**Ao Departamento Territorial de Lugo da Consellería de Medio Ambiente e Cambio
Climático**

Asunto: Alegacións ao ACORDO do 23 de outubro de 2024, do Departamento Territorial de Lugo, polo que se someten a información pública a solicitude de autorización administrativa previa, a autorización administrativa de construción e o estudo de impacto ambiental do proxecto de execución do parque eólico de Montelora e da súa infraestrutura eléctrica de evacuación, nos concellos de Láncara, Baralla, Castroverde e Baleira (expediente IN408A 2017/009) , DOG Núm. 215, de 7 de novembro de 2024

I. Que no DOG Núm. 215, de 7 de novembro de 2024, sométese a información pública solicitude de autorización administrativa previa, a autorización administrativa de construción, e o estudo de impacto ambiental do proxecto de execución do parque eólico Montelora, nos concellos de Láncara, Baralla, Castroverde e Baleira (expediente IN408A 2017/009) .

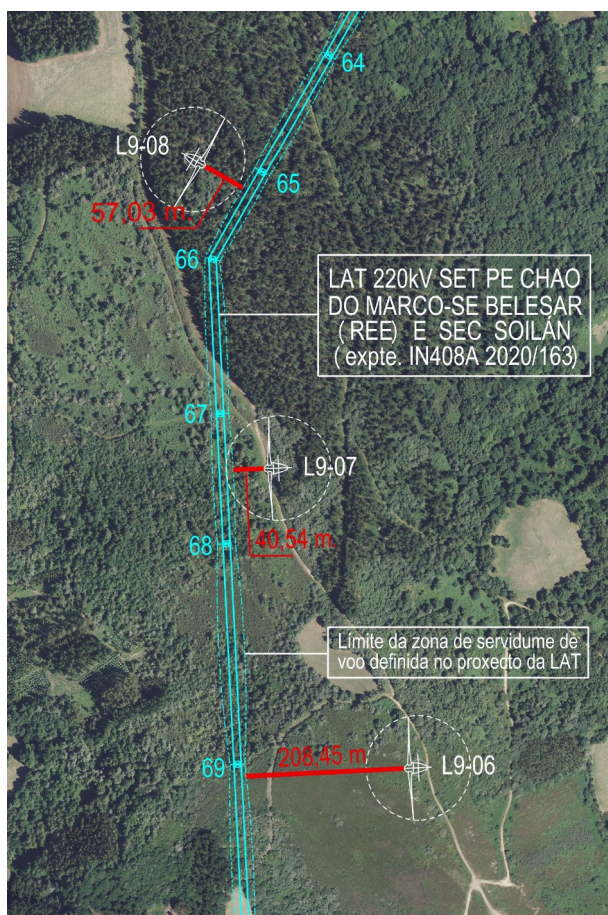
Cómpre denunciar a descoordinación da infraestrutura proxectada en relación con outras existentes ou que iniciaron a súa tramitación previamente, o que constitúe un claro exemplo da falta real de

planificación que preside a choiva de proxectos de xeración de enerxía eólica que se están a presentar actualmente.

Incumprimento de distancias de seguridade dos aerogeradores L9-06, L9-07 e L9-08. Esc. 1:1000

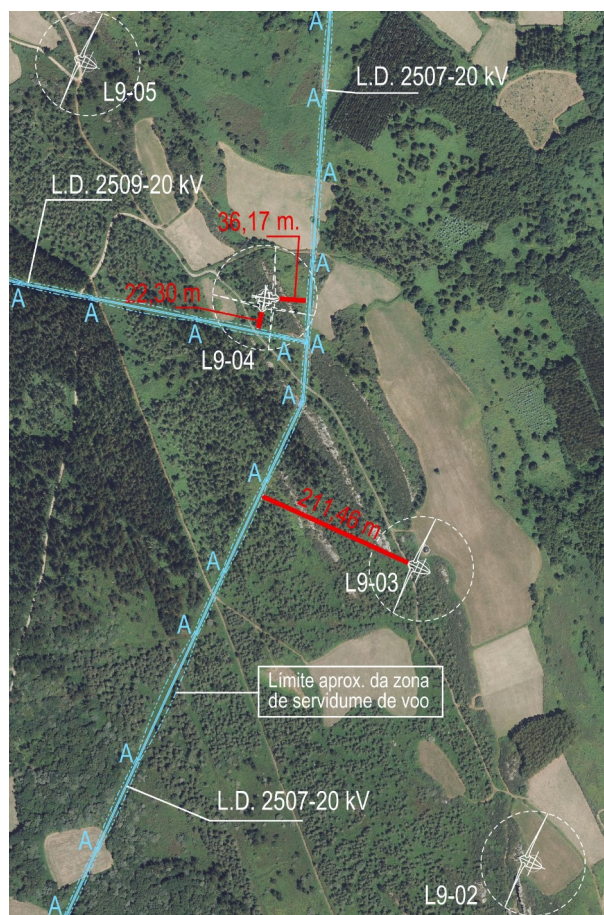
Neste senso, cómpre advertir que 5 dos aerogeradores incumpren o apdo. 5.12.4 da Instrución Técnica Complementaria ITC-LAT 07, aprobada por Real Decreto 223/2008, a cal establece que <<Por motivos de seguridade de las líneas eléctricas aéreas de conductores desnudos, **no se permite la instalación de nuevos aerogeneradores en la franja de terreno definida por la zona de servidumbre de vuelo incrementada en la altura total del aerogenerador, incluída la pala, más 10 m.**>>.

Esto determina que todos os aerogeradores se deban separar unha distancia mínima de 233 metros (154 m. de buxe + 69 m. de pa + 10 m) do límite da zona de servidume de voo de calquera das liñas de alta tensión existentes nesta área xeográfica, non cumpríndose tal limitación nos seguintes casos:

- o aerogerador L9-03 non garda a referida distancia respecto dunha liña de distribución de 20 kV (segundo as nosas informacións liña identificada co nº 2507, propiedade de UDF).
- o aerogerador L9-04 non garda a referida distancia respecto de 2 liñas de distribución de 20 kV (segundo as nosas informacións liñas identificadas cos nº 2507 e 2509, propiedade de UDF).
- os aerogeradores L9-06, L9-07 e L9-08 non gardan a referida distancia mínima respecto da denominada “LAT 220 kV SET PE CHAO DO MARCO-SE BELESAR (REE) E SEC SOILÁN”, (expte. IN408A 2020/163).

Superposición do parque eólico Montelora e a súa liña de evacuación sobre a proposta de ampliación de Rede Natura 2000 LIC Miño-Neira (ES1120019)

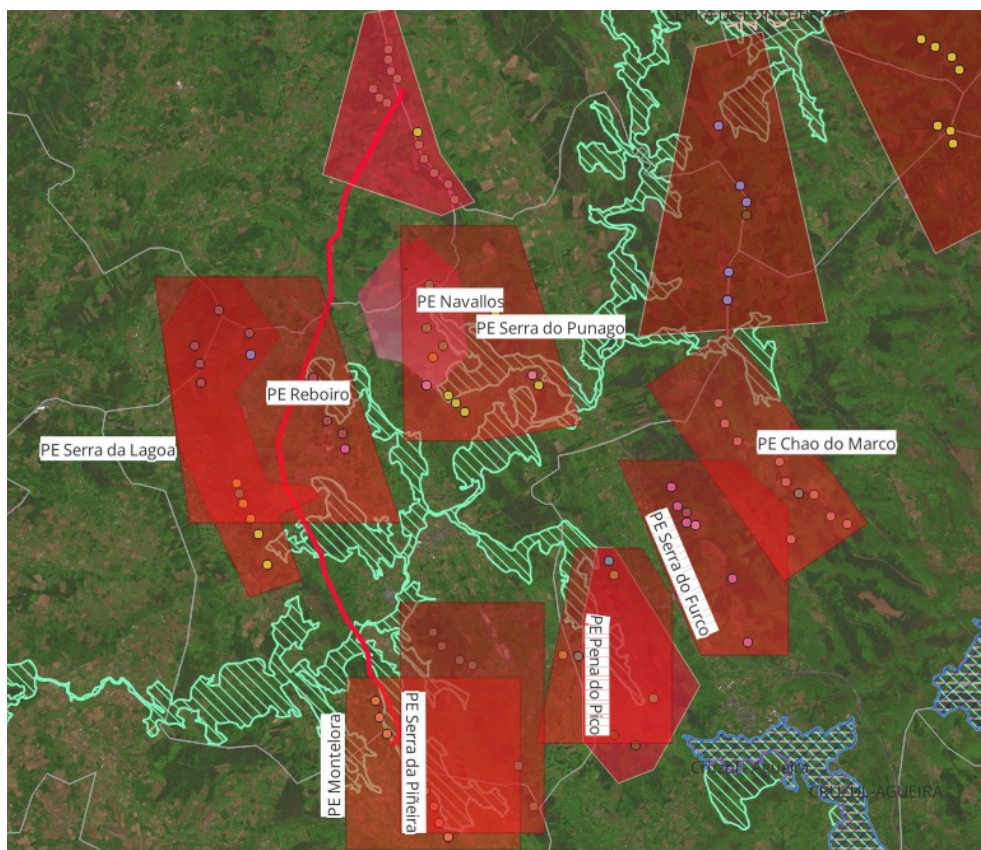
No caso que nos ocupa, a poligonal do P.E. Montelora proxéctase sobre áreas que foron incluídas na proposta de 2008 para formar parte da Rede Natura 2000 e que, polos motivos vertidos anteriormente, ficou sen aprobar. Porén, o feito de que estas áreas fosen propostas como parte da rede de espazos naturais protexidos dá conta da relevancia ecolóxica e ambiental da área de afectación e o seu papel como corredor ecolóxico que conectaría as zonas de especial conservación xa existentes. Así pois, a poligonal do P.E. Montelora afecta á potencial área de ampliación da Rede Natura 2000 como corredor ecolóxico entre os ZEC Cruzul-Agüeira, ZEC Ancares-Courel e ZEC A Marronda co ZEC Parga-Ladra-Támoga. De aprobarse este proxecto, tal ampliación de Rede Natura 2000 ficaría condicionada para o futuro, así como a creación do novo LIC ou ZEC, que en 2008 adquiría o nome de LIC Miño-Neira (ES1120019) (en verde sombreado na seguinte imaxe).

Conxunto de parques eólicos nun radio de 18Km ao PE Montelora, que foron autorizados ou están en tramitación con información pública nos últimos anos

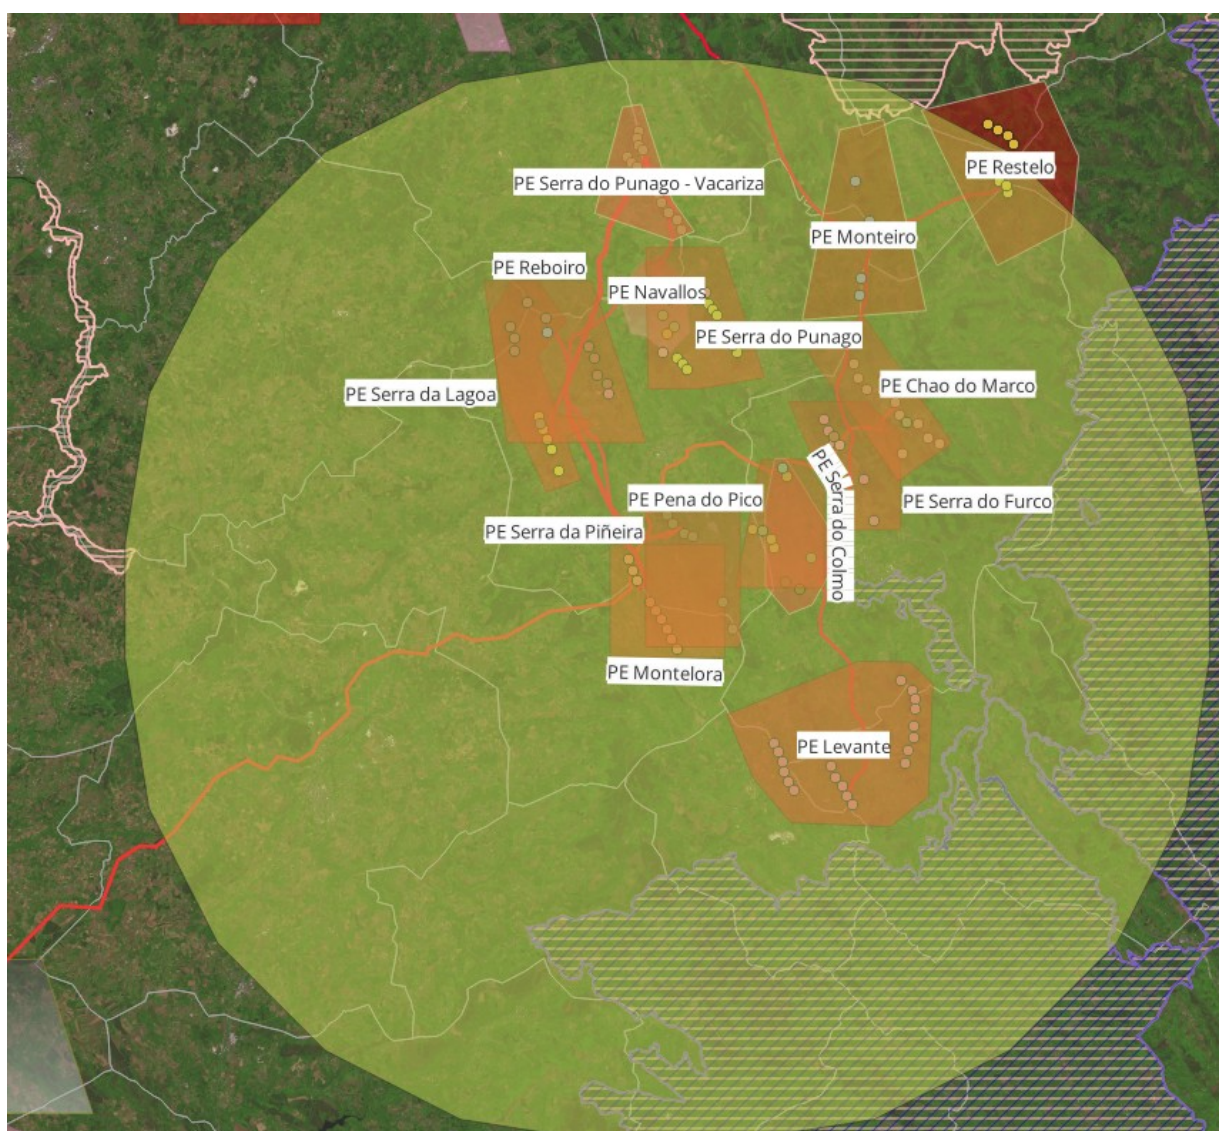
En calquera caso, o proxecto básico verbo do que alegamos e, en particular, o estudo de impacto ambiental, non se acomete adecuadamente unha avaliación acaída de impactos acumulativos e sinérxicos, especialmente daqueles derivados da acumulación de parques eólicos e das súas liñas de distribución e transporte nun mesmo espazo (maior efecto barreira, impacto visual, ruídos, etc.).

Nun radio de 18 km da zona de implantación do Parque eólico Montelora atópanse actualmente en funcionamento ou autorizados os parques eólicos: Montes de Abella modificado, Serra da Piñeira, Serra do Colmo, Pena do Pico, Serra do Furco, Chao do Marco, Monteiro, Restelo, Serra do Punago,

En total, xunto co PE Montelora, sumarían máis de 16 parques eólicos cuxos impactos se acumularían nun espazo territorial, de poboación e núcleos, económico, ambiental e patrimonial, que á vista do seu número e infraestruturas precisas, evidencian unha masiva acumulación, cun manifesto desequilibrio respecto da aplicación da distinta lexislación sectorial e do propio sentido común.

Zonificación da Reserva da Biosfera (en verde as zonas tampón, en azul as zonas núcleo, e en branco as zonas de transición).

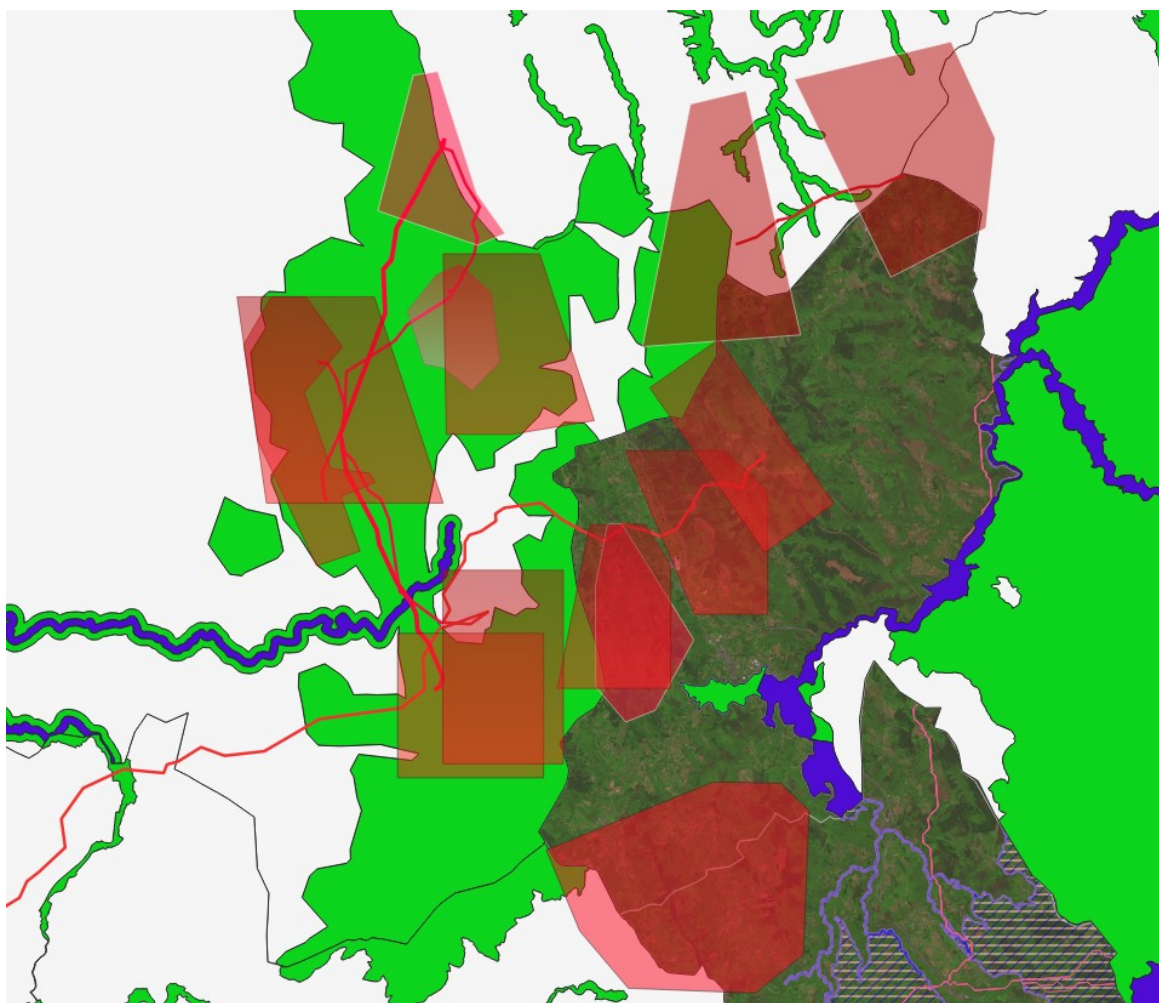
O parque eólico Montelora e a súa liña de evacuación atópanse integramente dentro da *Reserva da Biosfera “Terras do Miño”*, na “zona tampón” ou de amortecemento da Reserva da Biosfera “Terras do Miño”. Estas son zonas con especial densidade de poboación onde só se realizan actividades compatibles coa conservación da natureza e que serven para amortecer os impactos das accións humanas sobre as zonas núcleos. .

Tal e como se ve na anterior imaxe unha grande parte das instalacións eólicas xa autorizadas sitúanse na zona tampón da reserva da biosfera. O informe sobre a viabilidade das instalacións eólicos, fotovoltaicas, e termosolares, incluído o repotenciamento e infraestruturas asociadas nos territorios declarados Reservas da Biosfera en España, elaborado polo Consello Científico do Comité Español do Programa M&B da UNESCO¹, considera a necesidade de establecer as zonas tampón como zonas de exclusión para a implantación de enerxías renovábeis, ademais das zonas núcleo.
